**CCR-VIA -- COMITATO DI COORDINAMENTO REGIONALE PER LA
VALUTAZIONE D'IMPATTO AMBIENTALE**

Giudizio n° 4043 **Del** **19/10/2023**
Prot. n° 23/274438 **Del** **26/06/2023**

Oggetto: Modifica dell'Autorizzazione Integrata Ambientale DPC026/160 del 07/07/2021, inerente all'impianto di stoccaggio e trattamento rifiuti speciali pericolosi e non pericolosi (progetto di miglioramento dell'attuale sistema di gestione delle acque meteoriche che provvederà a garantire la perimetrazione idraulica dell'intero complesso IPPC)

Tipo procedimento: Verifica di Ottemperanza ai sensi dell'art. 28 del D.Lgs. 152/06 e ss.mm.ii.

Il proponente allega il layout reti idriche, datato 16/01/2023, di cui di seguito si riporta lo stralcio.

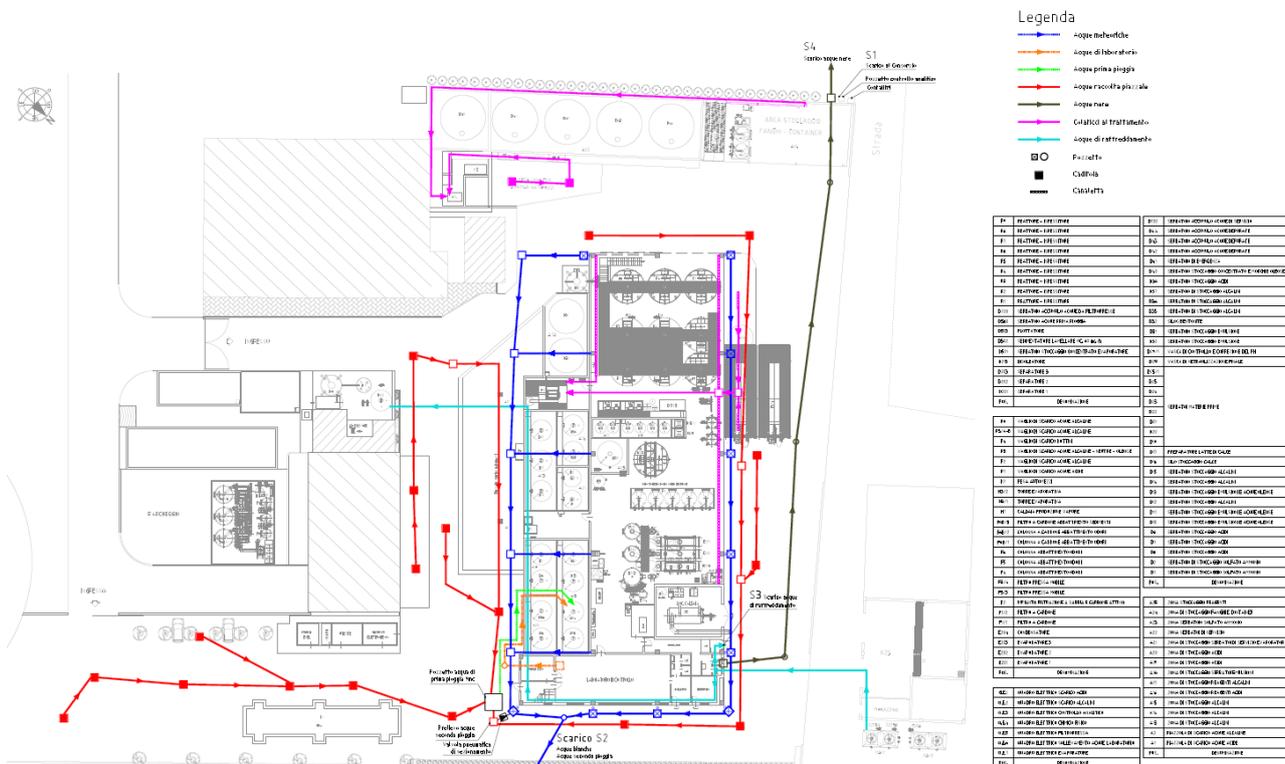
Aggiornare la cartografia almeno con linee di scarico colorate e segnalare la pendenza del piazzale con sezione sistemazione piazzale
